**Relatório de Fiscalização 112/2025**

**RELATÓRIO DE FISCALIZAÇÃO TÉCNICA DOS SISTEMAS DE ÁGUA E ESGOTO DO MUNICÍPIO DE
SÃO CARLOS****PRESTADOR: SERVIÇO AUTÔNOMO DE ÁGUA E ESGOTO DE SÃO CARLOS - SAAE**

Verificação de Não Conformidades

Fotos de [ETE-8.16]

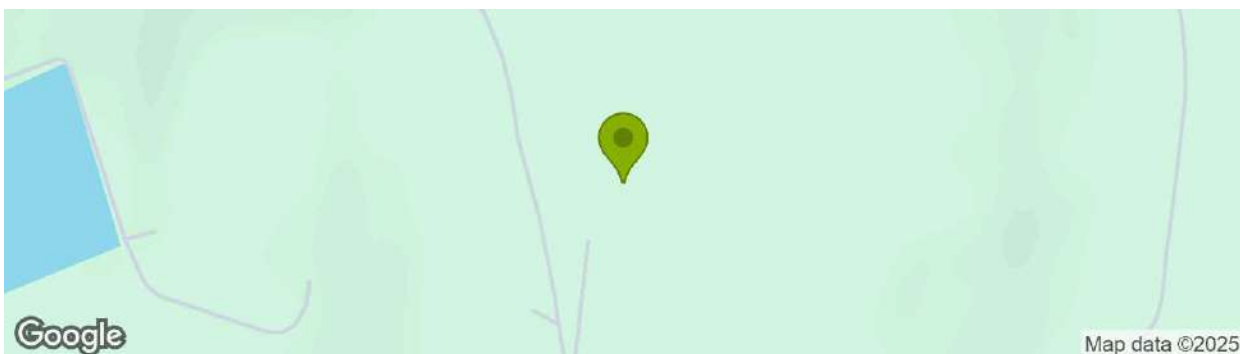
[ETE-8.16] - Existência de vazamentos aparentes

Providenciar o conserto dos vazamentos identificados em 2 locais: Tubulação de lançamento de esgoto tratado (fotos 1,2 e 3) e Caixa de distribuição de vazão localizada perto do leito de secagem (foto 4) .

Fotos de [ETE-8.29]

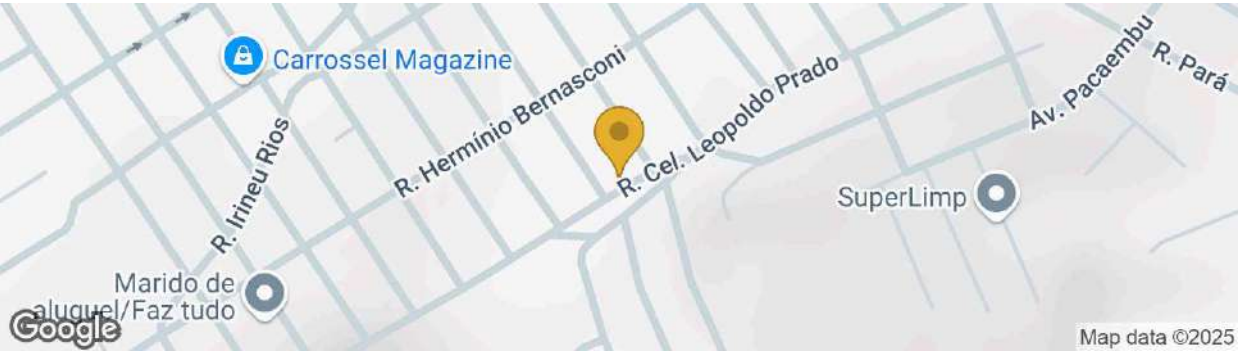
[ETE-8.29] - Ausência de manutenção, limpeza, conservação e segurança**Não Conforme****[ETE-8.29] Observações**

Os guarda-corpos e as plataformas de acesso situados sobre o biofiltro e o UASB apresentam um avançado estágio de oxidação. Realizar uma avaliação técnica dessas estruturas para garantir a segurança do trabalho e tomar as providências indicadas por profissional habilitado.

Fotos de [EEE-7.5]

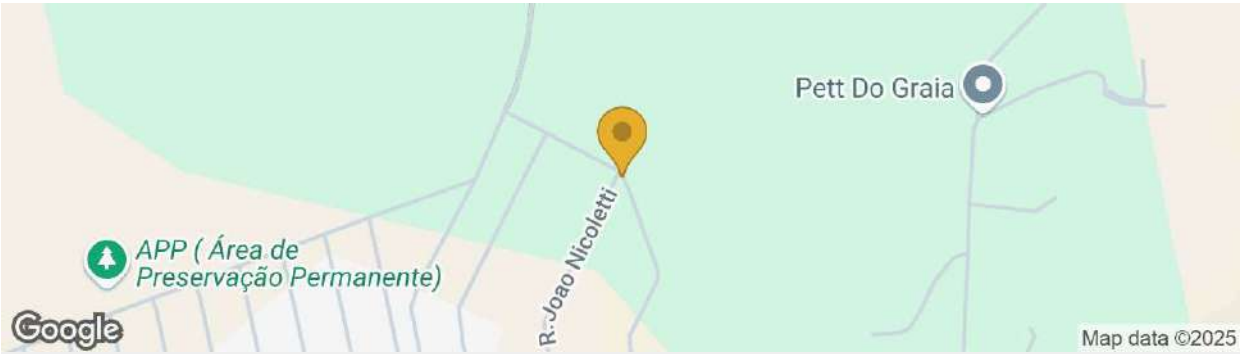
[EEE-7.5] - Ausência de gradeamento grosseiro

Na entrada da elevatória, deve-se ter instalado dispositivo para remoção de sólidos grosseiros, por meio de grade, cesto, peneira ou triturador

Fotos de [EEA4.10]

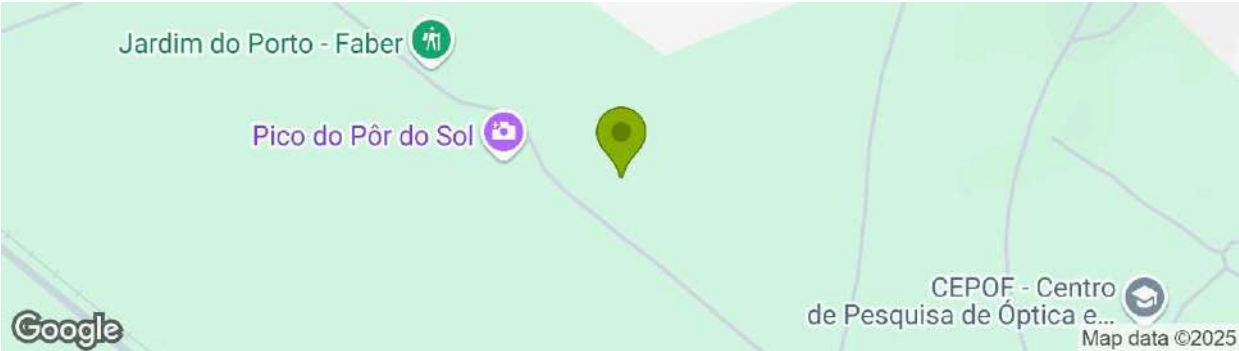
[EEA4.10] Ausência de manutenção, limpeza, conservação e

segurança.
Providenciar a
instalação de tampa ou
grade de piso na
abertura com tábuas de
madeira para garantir a
segurança apontada no
relatório 113/2024.

Fotos de RES6.10**Foto 1** - Tampa de inspeção

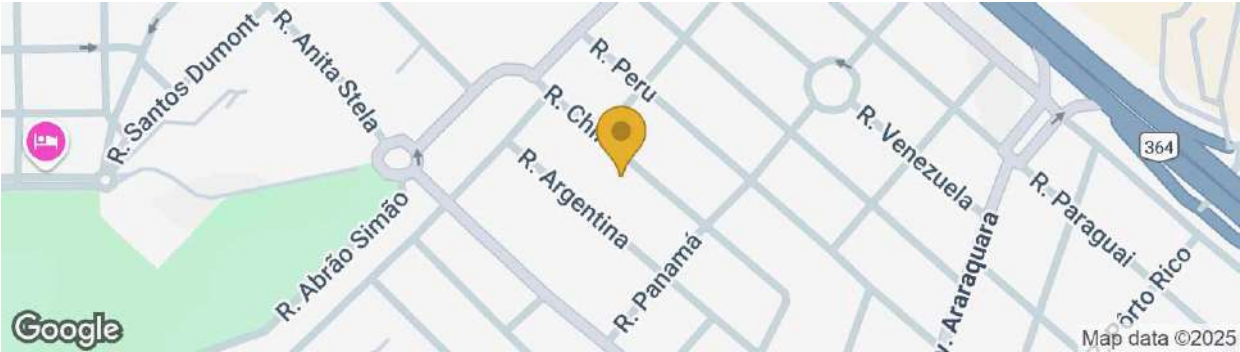
[RES6.10] O reservatório não possui tampas de inspeção em boas condições. Necessário substituir a tampa de inspeção corroída apontada no relatório 113/2024.

Fotos de RES6.3

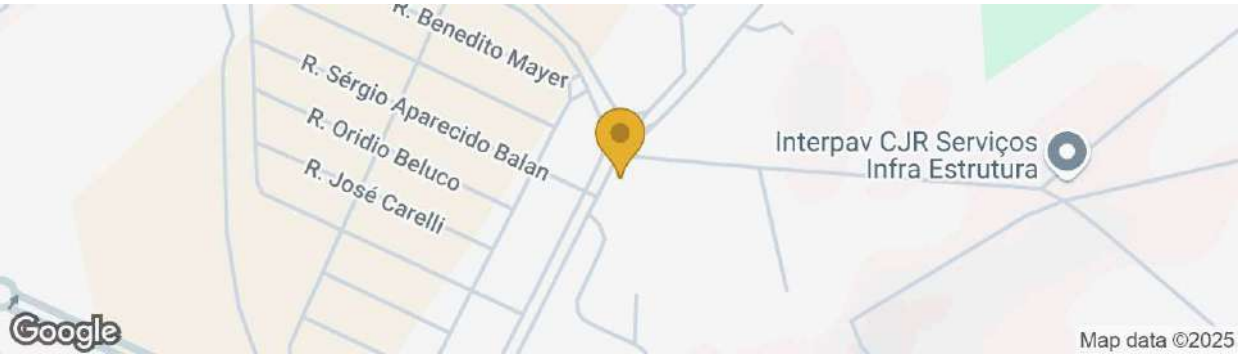
[RES6.3] Existência de vazamentos aparentes
